女川原子力発電所第2号機 工事計画審査資料	
資料番号	02-他-F-19-0009_改8
提出年月日	2021年8月5日

地下水位低下設備に係る設置変更許可申請書の記載内容との比較表

東北電力株式会社

図 3.3-8 浸透流解析を用いた設計用揚圧力・設計用地下水水位の設定フロー

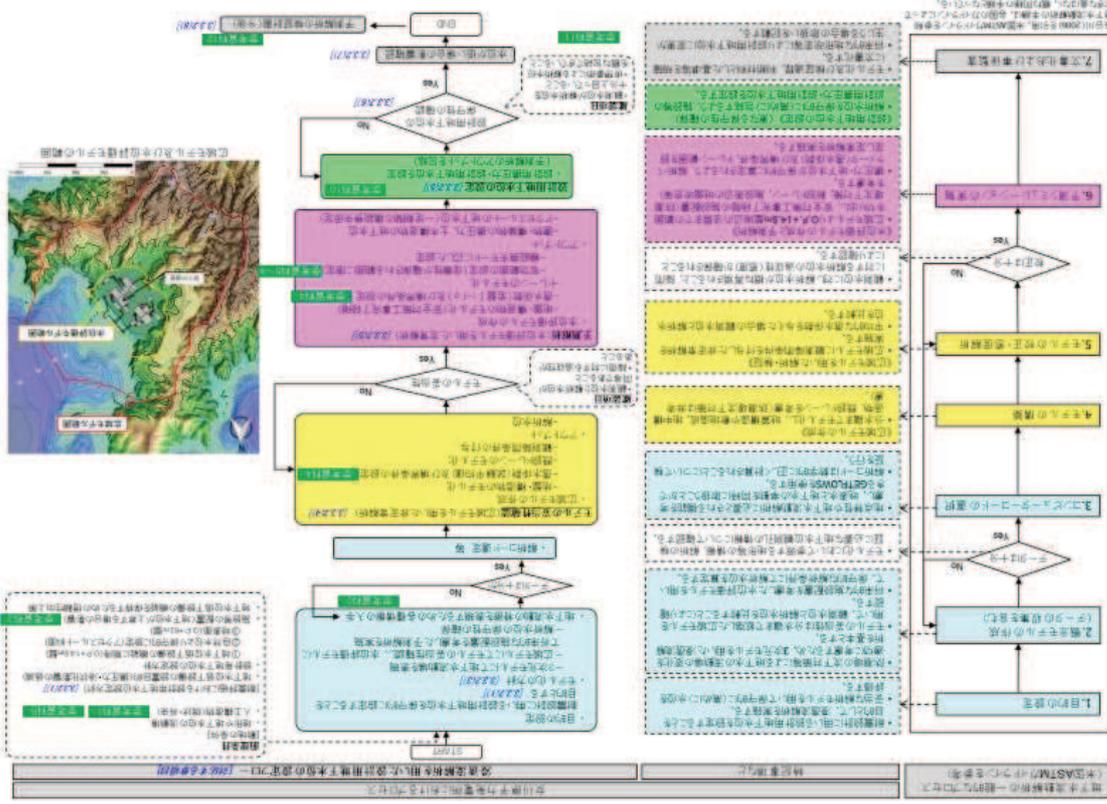
詳細設計を踏まえ具体化した事項  
 (工事計画認可では、標準的なフローを参考に構成を見直し、(A)～(F)の要素を再構成。なお、工事計画認可では「水位が低い場合の影響検討」を追加しているが、基本的な解析プロセスに変更はない。)

図 3.3-54 防潮堤沈下対策による影響範囲と今後の地下水水位観測計画

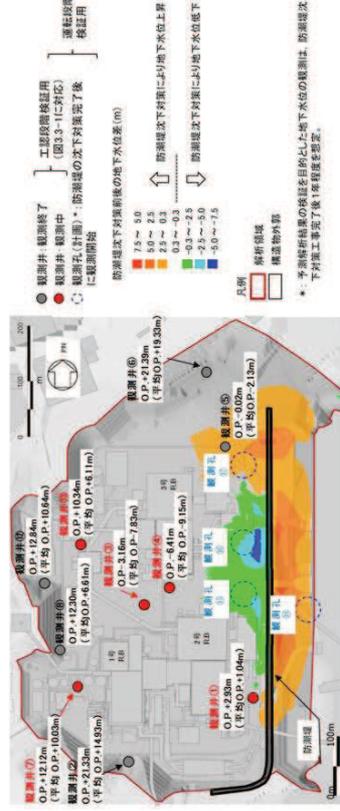
・記載表現の相違  
 (工事計画認可では観測データを追加し説明。防潮堤沈下対策完了後の観測計画は変更なし)

図 3-3 地下水低水位設備の制御及び電源系統図

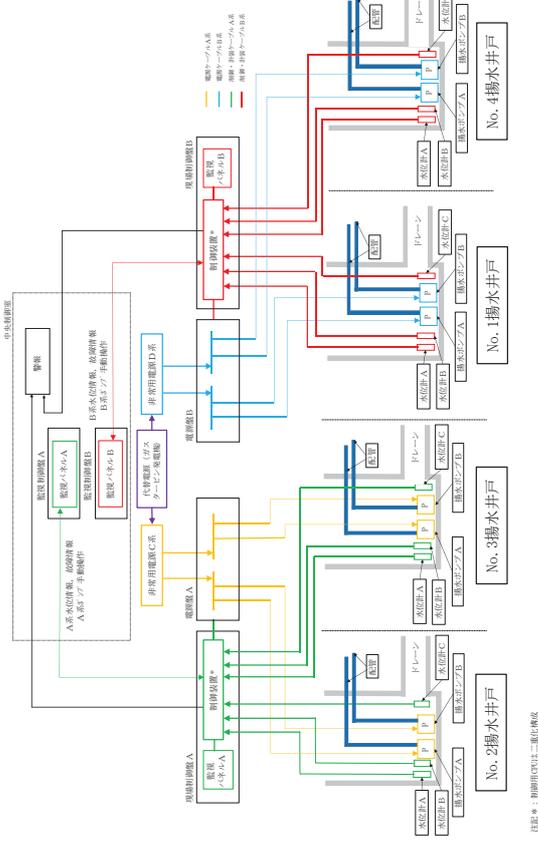
・ 詳細設計を踏まえ具体化した事項  
 （原子炉建屋・制御建屋エリア及び第 3 号機海水熱交換器建屋エリアにそれぞれ 2 基設置した揚水井戸に対し、揚水井戸ごとに必要な機能及び機器を「1 系統」と位置付け、1 系統で各エリア内の地下水位を一定の範囲に保持できる設計とする。）

図 5-4 既設ドレーンの期待範囲の設定 (Step①)

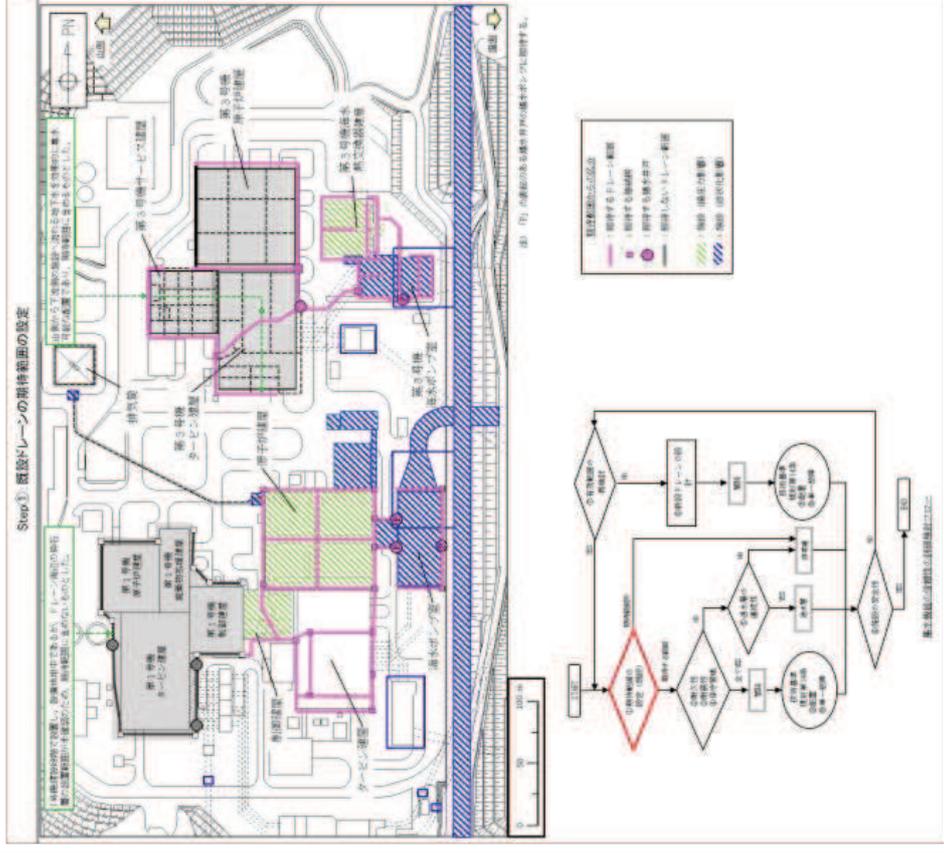
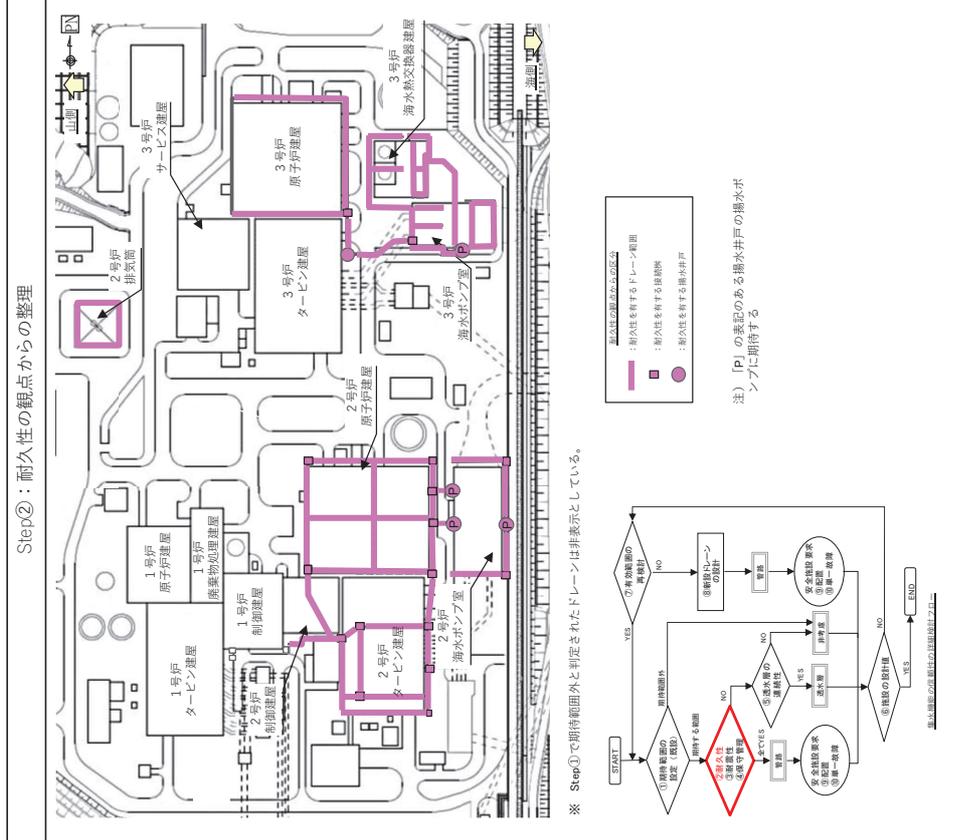
・ 詳細設計を踏まえ具体化した事項  
 (3号機エリアの一部は、山側から下流側へ流れる地下水を効果的に集水可能であるため、期待範囲に含めるものとした。また、詳細設計段階における検討を踏まえ、排気筒周辺にはドレーンを新設せず、安全性を確保する方針とした。)

図5-8 安全設備の要求の観点からの整理結果 (Step⑨・⑩)

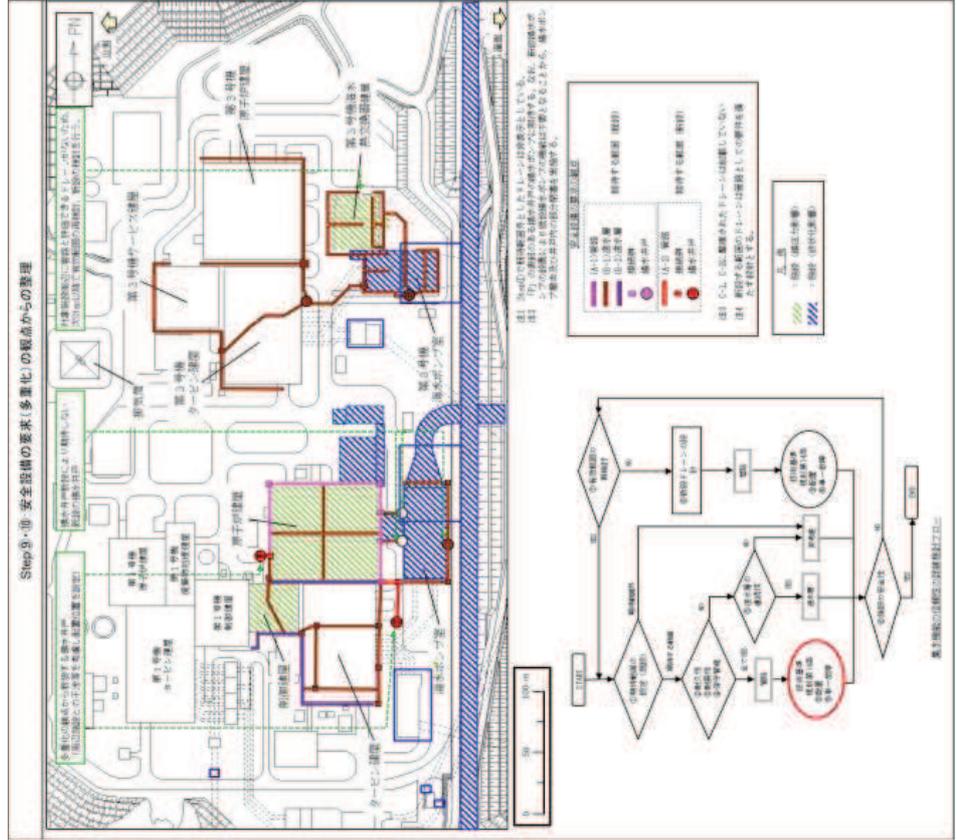
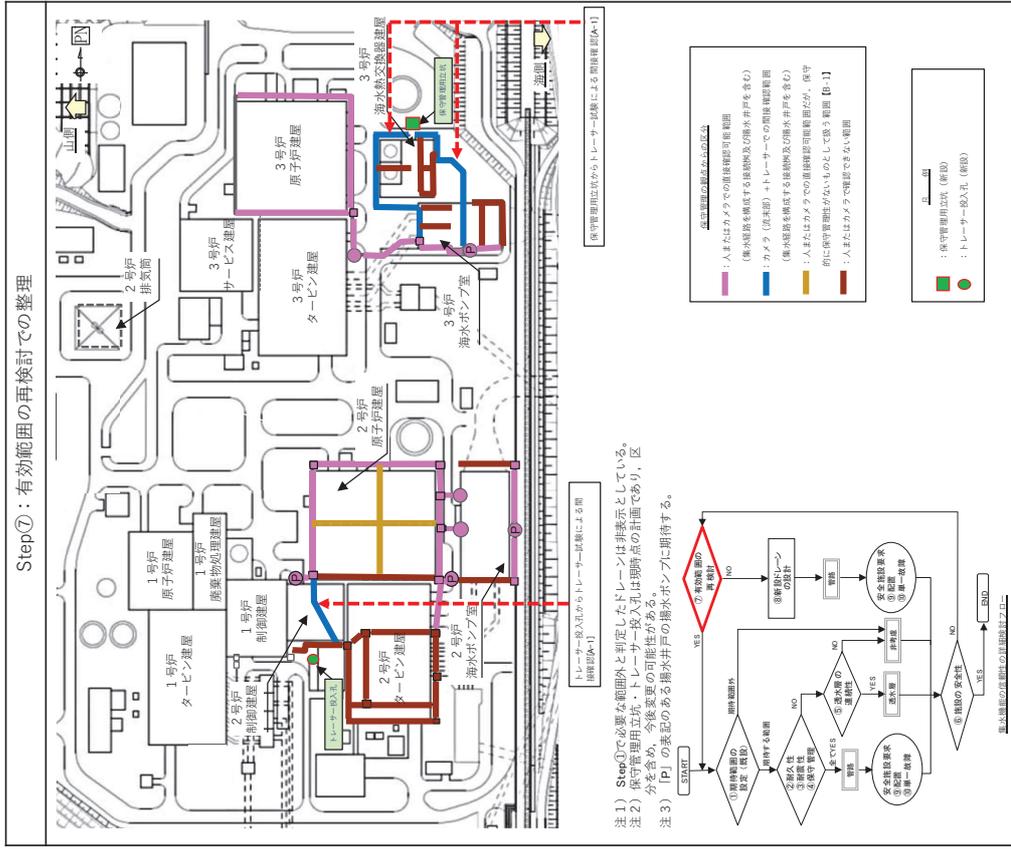
・ 詳細設計を踏まえ具体化した事項  
 (周辺施設との干渉等を考慮し揚水井戸の配置位置を設定。また、既設の揚水ポンプの取扱いを踏まえ記載適正化(2号機海水ポンプ室周辺))

図 5-9 有効範囲の再検討での整理結果 (Step⑧)

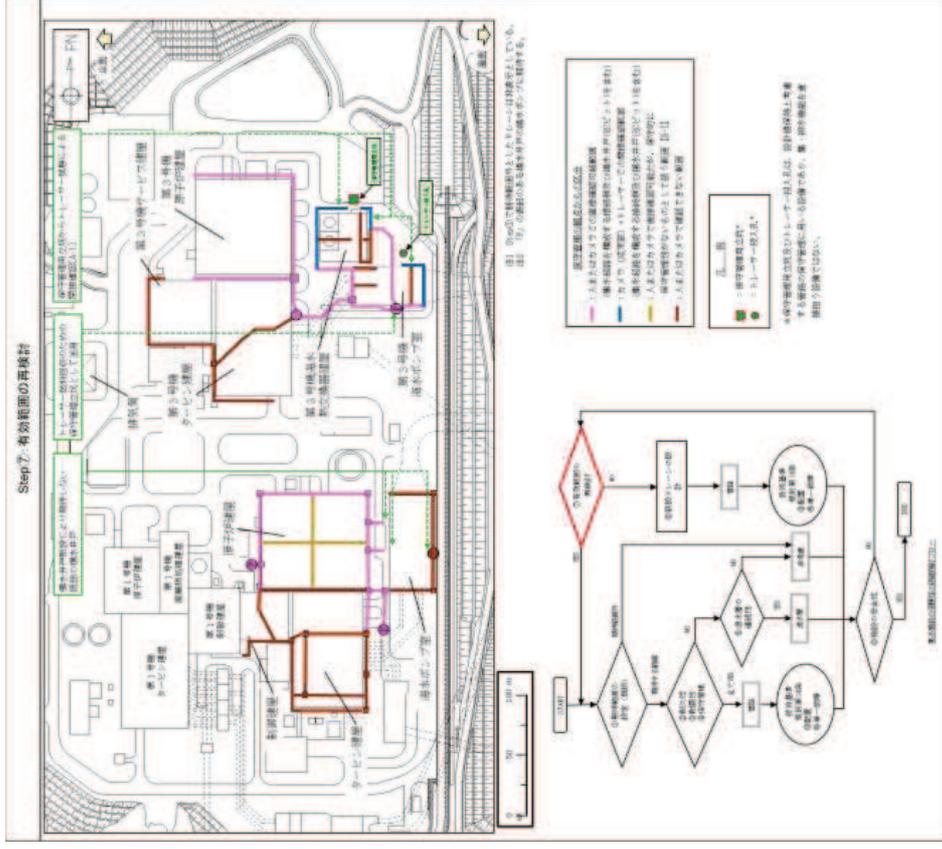
詳細設計を踏まえ具体化した事項  
 (保守管理性を確保するための保守管理立坑・トレーナー投入孔の配置検討結果を反映)

図5-12 地下水位低下設備の設定結果（まとめ）

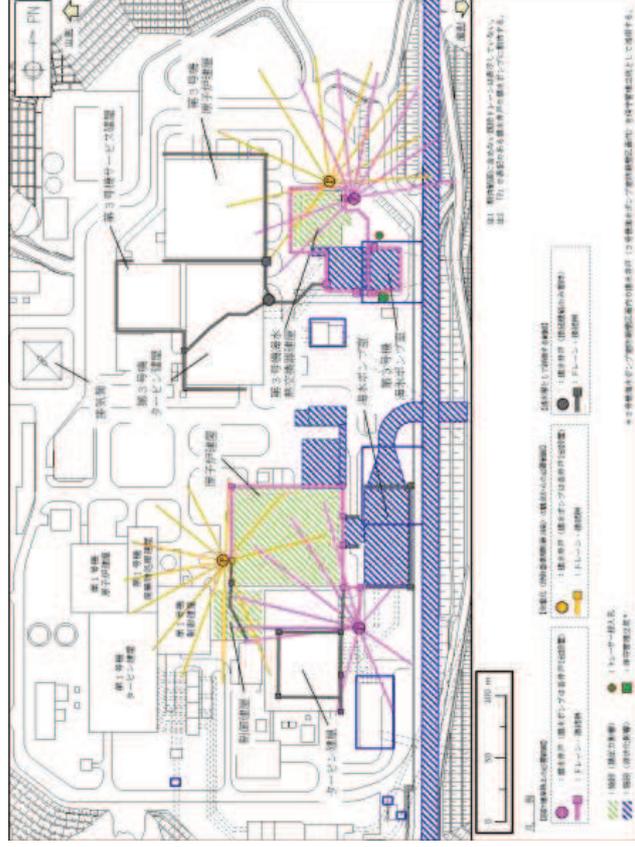
・詳細設計を踏まえ具体化した事項  
 （設置変更許可と同様のフローに基づき工事計画認可における詳細設計（工事計画認可で実施した浸透流解析を含む）も踏まえ検討した結果、設置変更許可よりドレーン配置・構成が変更となっている。）
